VARIANTE DEL PROGETTO EOLICO "MELFI - SANT'ALESSANDRO" 14 AEROGENERATORI

RELAZIONE TECNICO DESCRITTIVA DI ADEGUAMENTO TECNICO

N. Elaborato: 1.1

Rev.	Data	Elaborazione	Approvazione	Emissione	DESCRIZIONE	
00	APRILE 2020	AB sigla	AB sigla	NF sigla	RICHIESTA DI VARIANTE	
Nome File sorgente		GE.MEL11.PDV.1.1.doc	Nome file stampa		GE.MEL11.PDV.1.1.pdf	Formato di stampa A4

Figura 2 – Stralcio su ortofoto con evidenza delle cabine di raccolta da eliminare con la variante

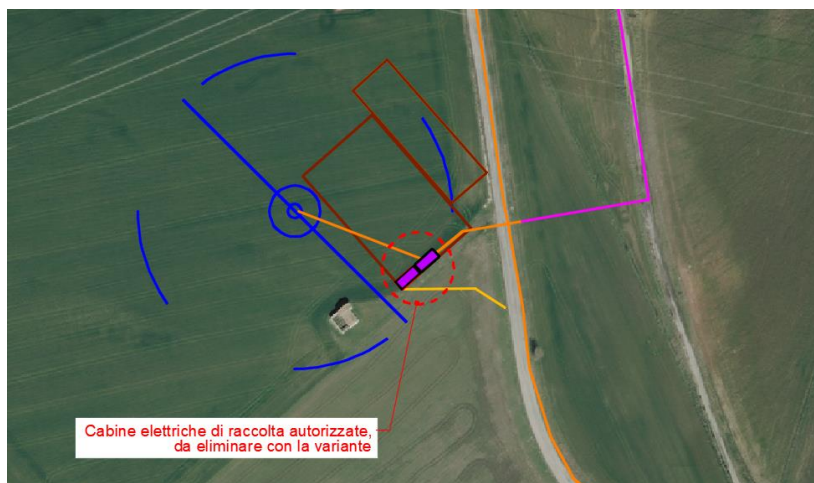
Eliminazione delle due cabine di raccolta:

Il progetto autorizzato con DD. n. 23AF.2016/D.00335 prevedeva la realizzazione di due cabine elettriche di raccolta ubicate presso la turbina AG28. La presente proposta di variante prevede l'eliminazione delle due suddette cabine, in quanto non più necessarie con il nuovo e più moderno modello di aerogeneratore.

Si riporta a seguire uno stralcio su ortofoto del layout di progetto autorizzato, con l'evidenza delle due cabine di raccolta (in colore magenta) previste in corrispondenza della piazzola di montaggio dell'aerogeneratore AG28.

Ciascuna delle due cabine di raccolta previste nel progetto autorizzato, aveva le seguenti caratteristiche geometriche:

- Lunghezza: circa 10,15 m;
- Larghezza: circa 4,15 m;
- Altezza: circa 3,25 m.

Ne deriva che ciascuna cabina ha un volume pari a circa 137 mc. L'eliminazione delle due cabine determina, pertanto, una riduzione del volume costruito pari a circa 274 mc ed una conseguente riduzione dell'effetto antropico, un minor utilizzo del suolo agrario, un minor impatto visivo, minori movimenti terra e pertanto all'ottenimento di un complessivo miglioramento in termini ambientali e paesaggistici.

Figura 3 – Piante edificio utente nella configurazione autorizzata con DD. n. 23AF.2016/D.00335

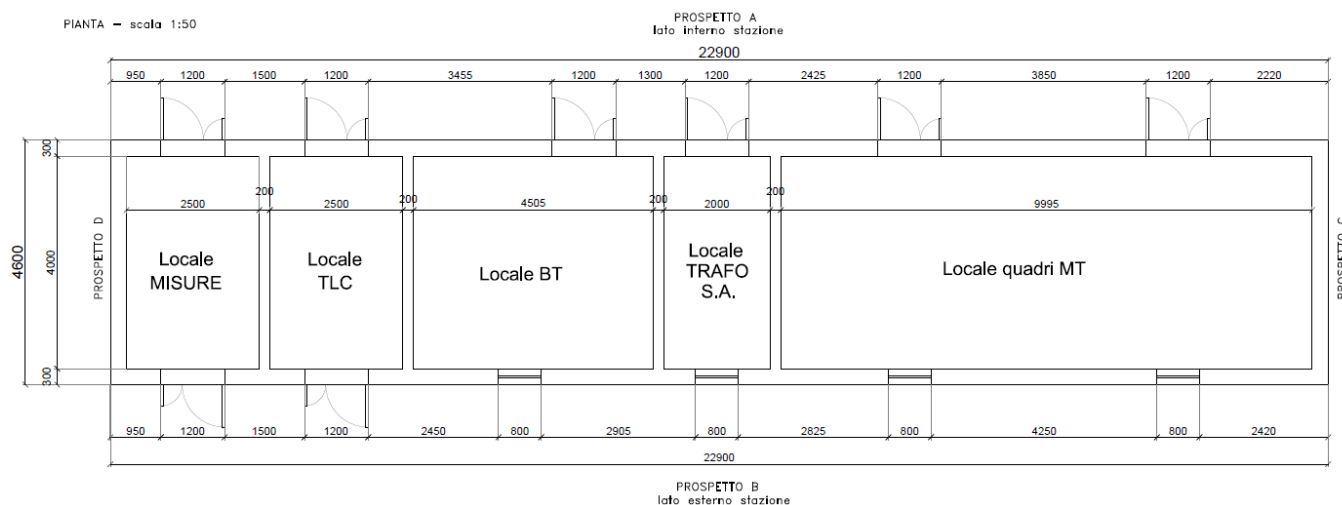
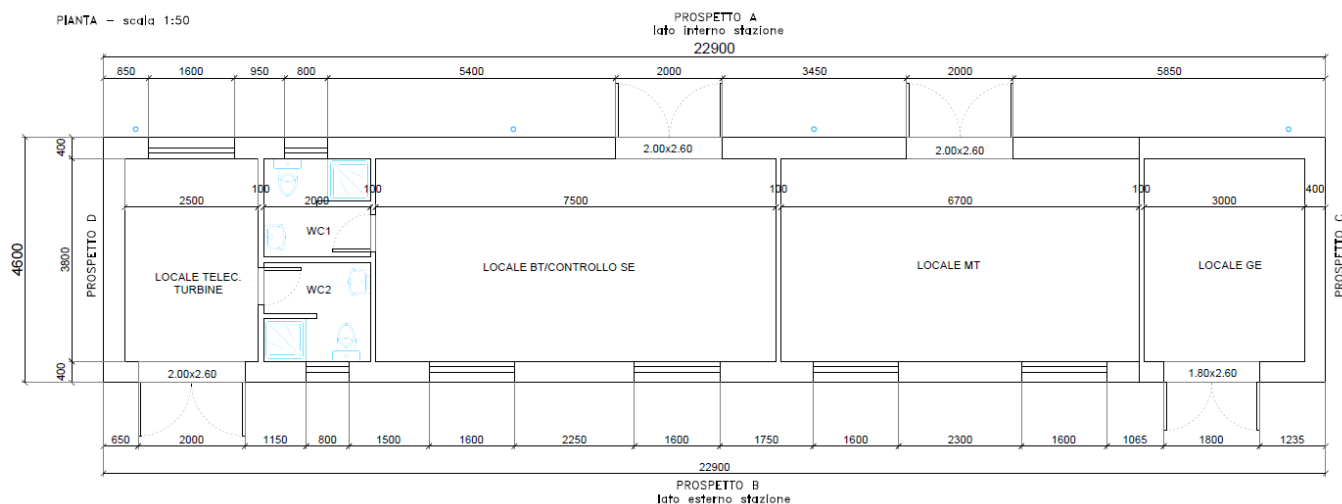
Variazioni ai prospetti dell'edificio utente e della distribuzione interna:

L'edificio utente autorizzato ha una pianta rettangolare di dimensioni esterne 22,90 x 4,60 m ed un'altezza fuori terra pari a 3 m.

Si fa subito presente che le proposte di ottimizzazione riguardanti l'edificio di controllo consistono essenzialmente nella ridistribuzione degli spazi interni e nella conseguente variazione di posizione e numero delle aperture sui prospetti esterni (porte e finestre). La proposta di variante non prevede modifiche della geometria dell'edificio che, pertanto, avrà le stesse dimensioni di quello già autorizzato (dimensioni in pianta e altezza).

L'edificio utente, destinato ad ospitare i quadri di comando e controllo della sottostazione, prevede nella configurazione autorizzata i seguenti locali interni: locale MT, locale BT, locale trafo, locale TLC e locale generatore elettrico (GE).

Si riporta a seguire uno stralcio di planimetria dell'edificio utente nella configurazione autorizzata, rimandando all'elaborato grafico 3.2 per maggiori dettagli. Tale elaborato grafico, infatti, riporta il confronto tra pianta, prospetti e sezioni dell'edificio autorizzato e dell'edificio proposto in variante.

La figura seguente la distribuzione interna dei locali dell'edificio utente proposta in variante. Come già anticipato, la sagoma esterna dell'edificio rimane invariata rispetto alla configurazione autorizzata (22,90x4,60 m ed altezza fuori terra 3 m).

La configurazione di variante prevede i seguenti locali: locale TLC, locale servizi igienici, locale BT e controllo, locale MT e locale GE. La costruzione sarà di tipo tradizionale, come previsto dal progetto definitivo autorizzato, ossia con struttura in c.a. e tamponature in muratura di laterizio rivestite con intonaco civile.

Figura 6 – Layout della stazione di utenza nella configurazione proposta, con evidenza in ROSSO delle opere di nuova realizzazione perlopiù interrata, ed in BLU l’area delle apparecchiature già autorizzate per le quali si propone un lieve riposizionamento

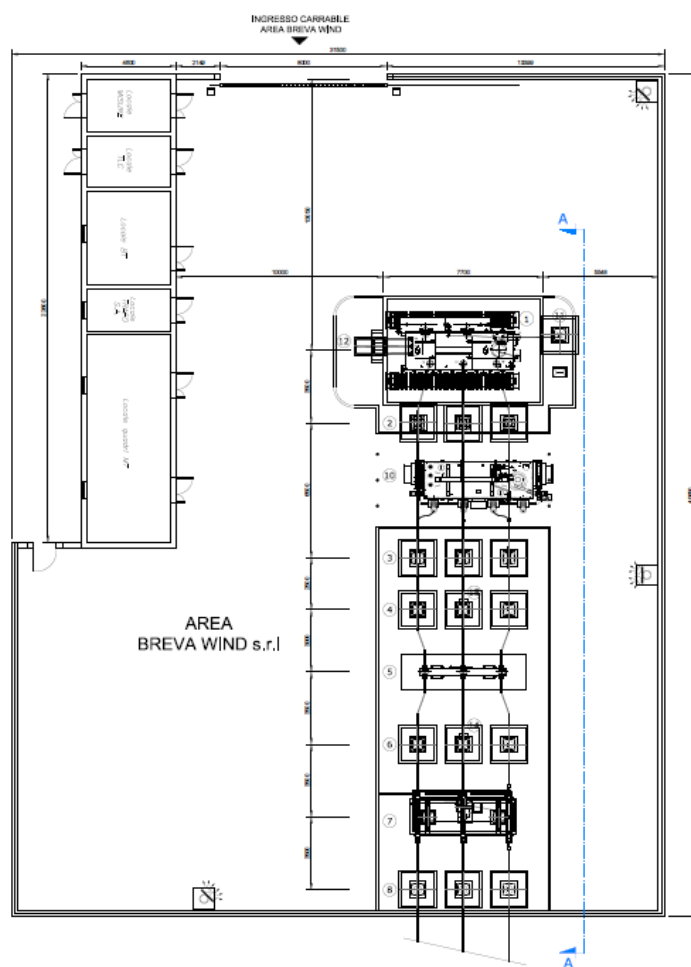
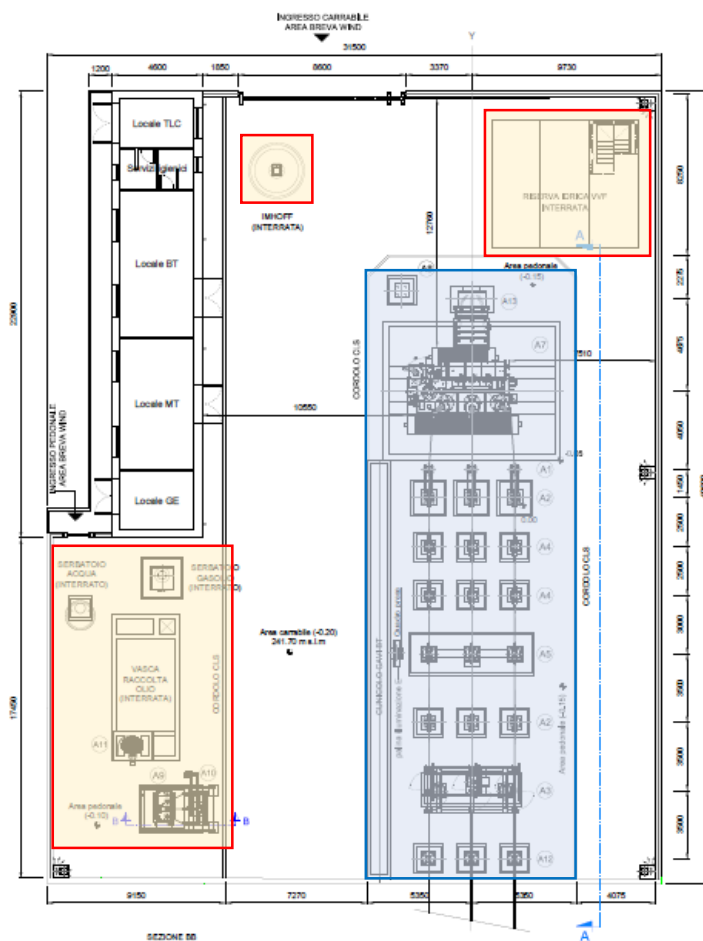
Variazioni al layout della stazione elettrica di trasformazione:

Il presente paragrafo riporta una breve descrizione delle variazioni proposte alla configurazione planimetrica della sottostazione di trasformazione 30/150 kV autorizzata con DD. n. 23AF.2016/D.00335. La sottostazione di trasformazione autorizzata prevede la realizzazione di un'area recintata di dimensioni massime 40,35 m x 31,5 m, all'interno della quale è prevista l'installazione di apparecchiature elettriche ed elettromeccaniche, oltre al suddetto edificio di controllo.

Si sottolinea che le proposte di ottimizzazione riguardanti il layout della stazione di utenza consistono essenzialmente nella realizzazione di nuove fondazioni, vasche e serbatoi perlopiù interrati, e ad un lieve riposizionamento delle apparecchiature già autorizzate. La proposta di variante non prevede modifiche delle dimensioni massime della stazione di utenza.

Si riporta a seguire il layout della sottostazione autorizzato con DD. n. 23AF.2016/D.00335, ed a seguire il layout ottimizzato con evidenza delle modifiche apportate, rimandando all'elaborato grafico 3.1 per maggiori dettagli.

Nel dettaglio le nuove opere proposte all’interno della stazione consistono in:

- Realizzazione di una vasca di riserva idrica antincendio con annesso locale tecnico, a servizio dei VV.F.. La vasca di riserva idrica ed il locale tecnico sono previsti interrati;
- Realizzazione di una vasca imhoff interrata a servizio dei locali WC interni all’edificio di controllo;
- Realizzazione di un serbatoio di accumulo acqua potabile interrata a servizio dei locali WC interni all’edificio di controllo;
- Realizzazione di un serbatoio interrato per lo stoccaggio di gasolio a servizio del gruppo elettrogeno installato all’interno dell’edificio di controllo;
- Realizzazione di una vasca raccolta olio a servizio del trasformatore;
- Realizzazione di una nuova fondazione per l’installazione di reattanze e relativo sezionatore.
